Fra: noreply@blivhoert.kk.dk
Sendt: 26. marts 2013 09:21
Til: TMF-Bydesign
Emne: Høringssvar: "Enghave Brygge" med kommuneplantillæg (2011-63262). Afsender: Formadn Anders Clausen
Vedhæftede filer: Tegning 3.pdf

Høringssvar vedr. lokalplanen for Enghavebrygge

Indsigelser vedr. forslag til lokalplan Enghave Brygge

Uddrag af Tegning nr. 3 - Anvendelse

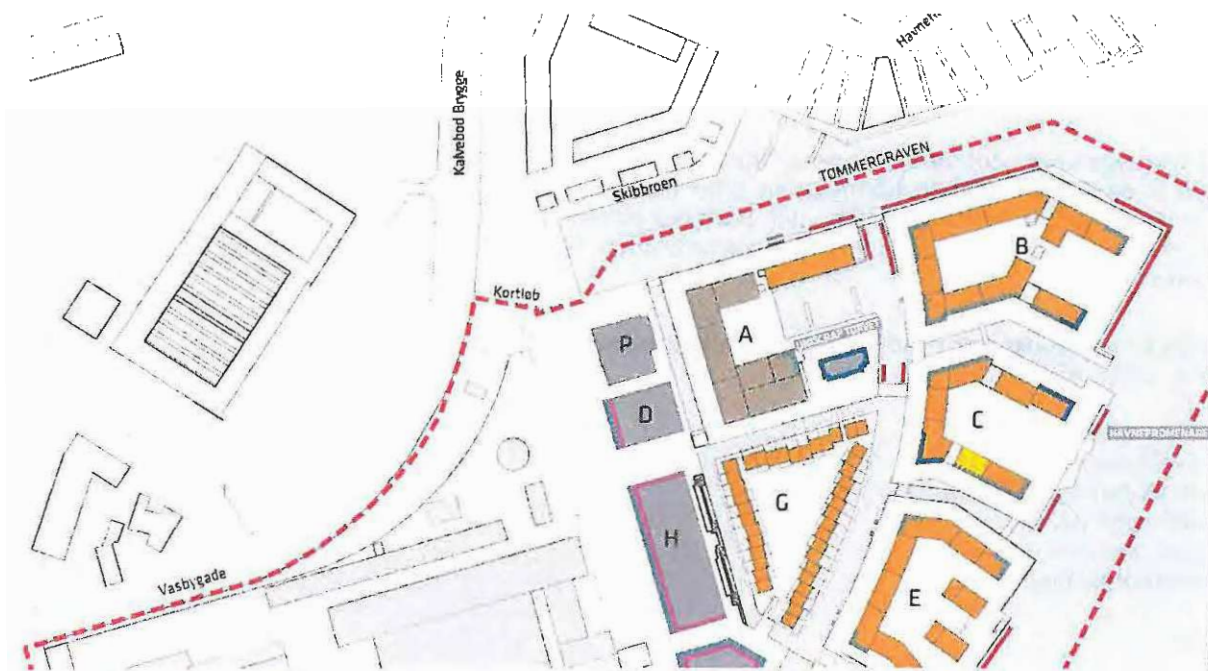
Foreningen Skibbroen har derfor et nødvendigt krav om, at der etableres et mindst 15 meter bredt afmærket sejløb med en mindste vanddybde på 4 meter ud til hovedløbet langs Islands Brygge.

Der er i forslaget lagt op til at der kan placeres husbåde i Tømmergraven ud for område A og B, derfor skal vores krav om et 15 meter bredt sejløb regnes ud fra ydersiden af disse husbåde. Bredden på 15 meter gælder også ud for de husbåde der evt. placeres ud for område A og Foreningen Skibbroens husbåde ved vores bådebro. I øjeblikket er der 19 meter fra kajen og til den nærmeste husbåd. Se den vedhæftede fil med uddrag af Tegning nr. 3 fra materialet "Enghave Brygge"
